**Szpital Specjalistyczny nr 2**  
Batorego 15  
41-902 Bytom

## **SPROSTOWANIE WYJAŚNIENIA TREŚCI SWZ**

Dotyczy: postępowania o udzielenie zamówienia publicznego, prowadzonego w trybie tryb podstawowy na **"Dostawa łóżek szpitalnych, łóżek endoskopowych z funkcją z funkcja bronchoskopowi, foteli i krzeseł do badań specjalistycznych, oraz wyposażenia sal chorych w ramach zadania inwestycyjnego "Organizacja Śląskiego Centrum Medycyny Fizykalnej i Wczesnej Diagnostyki nowotworów na bazie Oddziału Klinicznego Chorób Wewnętrznych Angiologii i Medycyny Fizykalnej Szpitala Specjalistycznego Nr 2 w Bytomiu" – znak sprawy 7/7PN/2021.**

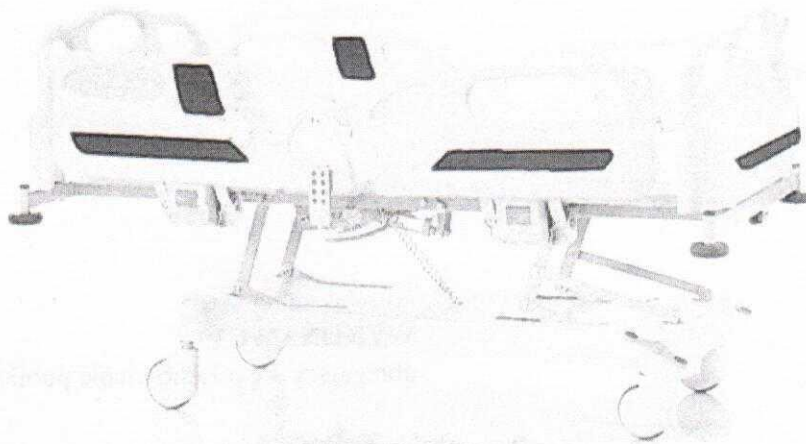
2. Punkt 4 tabeli: Czy zamawiający dopuści do zaoferowania łóżko, które posiada tworzywowe, dzielone i dwuczęściowe barierki boczne, wykonane w technologii rozdmuchu, zabezpieczające pacjenta na całej długości, wytworzone z tworzywa z użyciem nanotechnologii srebra powodującej hamowanie namnażania się bakterii i wirusów? Wysokość barierki bocznych to 360 mm ale po zamontowaniu dodatkowej dostawki na barierki bocznej wysokość jest równa 450 mm. Zdjęcie poglądowe poniżej:

**Zamawiający wymaga zgodnie z SWZ.**
